## REGULERINGSPLAN E6 STORHOVE – ØYER

Oppsummering av høringsuttalelser med forslagsstillers kommentar etter 2. gangs høring / offentlig ettersyn av planforslag i Lillehammer kommune

DOKUMENTINFORMASJON	
Notattittel:	Reguleringsplan for E6 Storhove–Øyer. Oppsummering av høringsuttalelser med forslagsstillers kommentar etter 2. gangs høring / offentlig ettersyn av planforslag i Lillehammer kommune
Dato:	23.06.2020
Utgave:	2. gangs høring /offentlig ettersyn
Filnavn:	NOT_E6SØ_Oppsummering høringsuttalelser Lillehammer
Oppdragsgiver:	Nye Veier AS
Kontaktperson hos Nye Veier AS:	Harald Monsen
Rådgiver:	Asplan Viak AS
Prosjektleder Asplan Viak:	Ola S. Brandvold
Utarbeidet av:	Tiffany Nygård/Astrid Fredheim
Sidemannskontroll:	Ane Fyksen
Godkjent av:	Ola S. Brandvold

Fig. 1 Område i rødt er kartlagt som svært viktig friluftsområde.

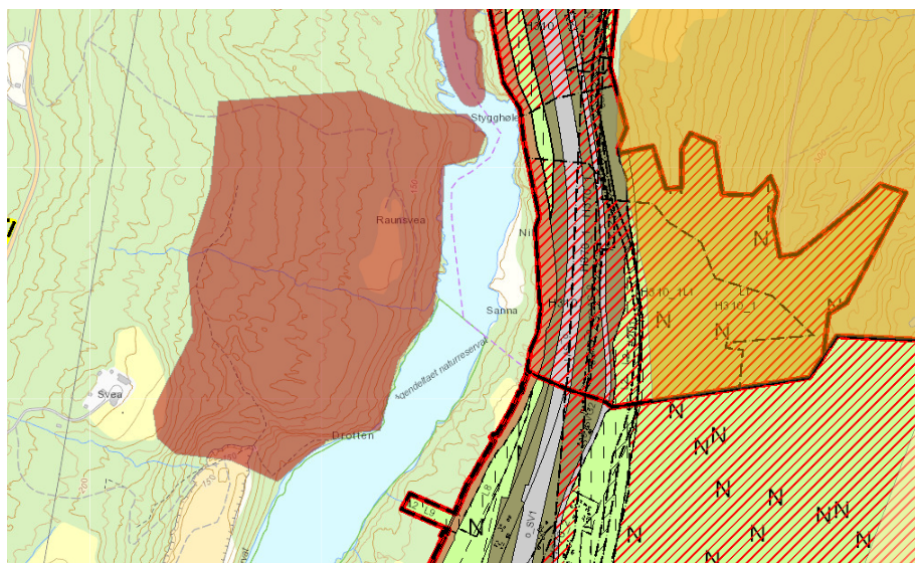
Der tunnelen kommer ut ved Ødegård er det et viktig friluftsområde på vestsiden av Lågen. Det er sagt i bestemmelsene at retningslinjen T-1442 skal gjelde. Denne har også til hensikt å unngå større støybelastning i friluftsområder. Fylkesmannen ber derfor kommunen, i samarbeid med Nye veier, vurdere virkningen av et lavt betongrekkverk eller lignende for å skjerme området på

vestsiden av Lågen fra Drotten til Styggølen.

Figur2: Bilde av Ødegårdjordet. Ny vei gjennom jordet vil gi uheldig landskapsvirkning (Foto: FM).

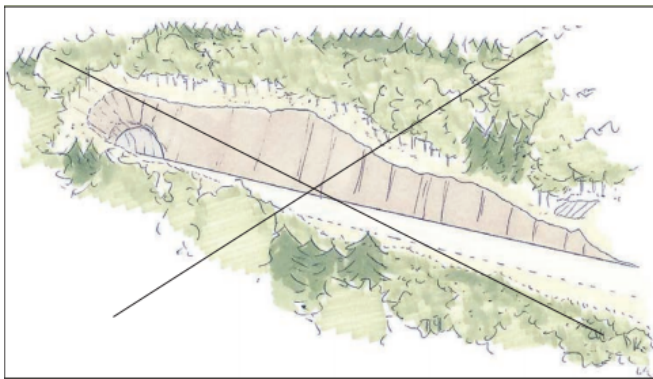
Fylkesmannen vil trekke fram et eksempel fra formingsveilederen for å illustrere det vi mener er utfordrende. I formingsveilederen, som legges til grunn for Kdp, er det vist hvordan tunnelportal med forskjæring skal tilpasses terrenget (se figur 4). I figur 2 og 3 ser vi Ødegårdjordet og hvordan Nye veier ser for seg at tunnelpåhugget blir. Figur 3 er hentet fra utredninger Nye veier har gjort for ulike tunnelalternativer. Denne illustrasjonen viser veien uten at det er gjort noen avbøtende tiltak. Illustrasjonen er derfor ikke direkte relevant, men viser likevel at det er behov for gode avbøtende tiltak for å unngå svært negative landskapsvirkninger.

Figur 3: Illustrasjon av forskjæring og tunnelportal på Ødegårdjordet (alternativ 2) uten avbøtende tiltak. Illustrasjonen viser behov for gode avbøtende tiltak for å redusere negative landskapsvirkning av veianlegget.

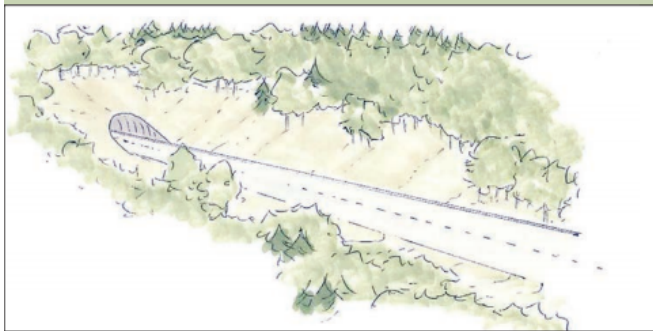
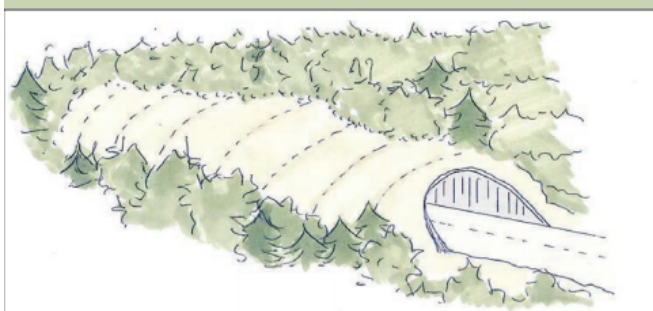
**IKKE SLIK.** Lange forskjæringer inn mot tunnelportalen skal unngås.

**SLIK.** Påhugg og forskjæringer er bearbejdet slik at det ikke er synlig fjell.

**ELLER SLIK.** Tunnelportalen er forlenget, trukket frem og vegetasjonsmasser lagt tilbake over portalen. En kombinasjon av de to tiltakene vil også være aktuelt.

## SAK 2: Jernbanebrua over Lågen

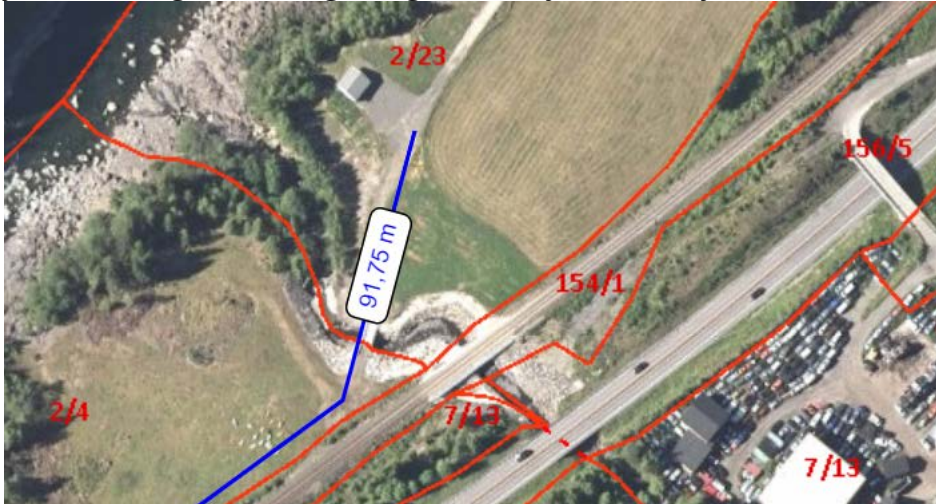
Fiskeplass ved jernbanebrua over Lågen. I dag parkerer man på snuplassen og går ned til elva. Ønske om at denne muligheten opprettholdes.

### SAK 4: Ensby

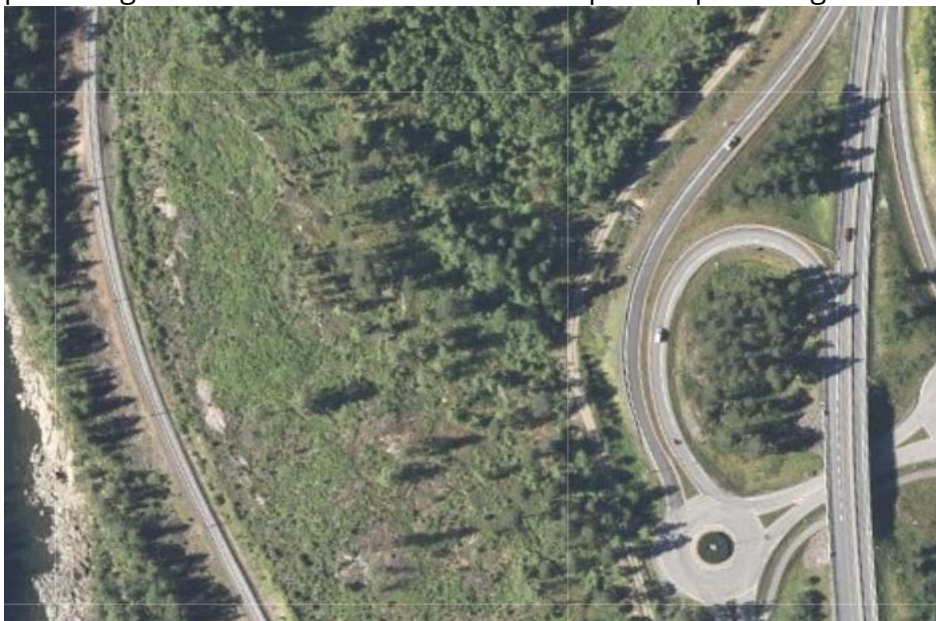
Adkomst til jernbaneundergang ved Ensby. Behov for mer parkering. Denne kan kombineres med en pendlerparkering.

Gjelder eiendommen Bratland gbnr 180/5 og 178/59 i Lillehammer kommune.

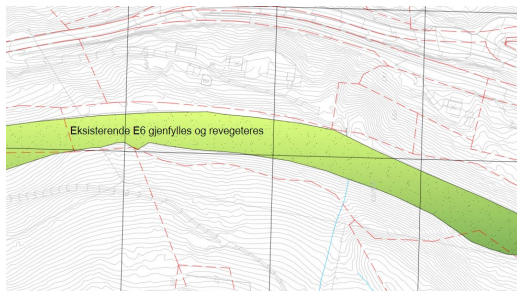
#### 1. Eiendomsgrense mot nord:

Vi ønsker at eiendomsgrensen i nord blir der den var før dagens E6 ble bygget. Dette for blant annet å sikre tilgang til og mulighet for å skjøtte et areal som ble svært vanskelig å drive etter bygging av dagens E6.

Historisk økonomisk kartverk viser hvordan det var før E6 ble bygget:

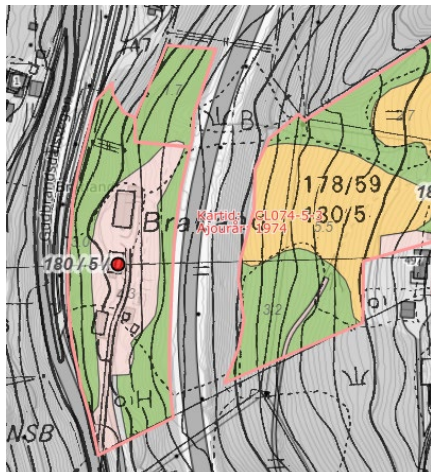
Før byggingen av E6 var arealet fra bekken og sørover klassifisert som fulldyrket jord.

Vi mener fortsatt at arealet skal tilbakeføres til slik det var, nemlig fulldyrket jord. Fulldyrket jord er jordbruksareal som er dyrka til vanlig pløyedybde, og kan benyttes til åkervekster eller til eng, og som kan fornyes ved pløying.
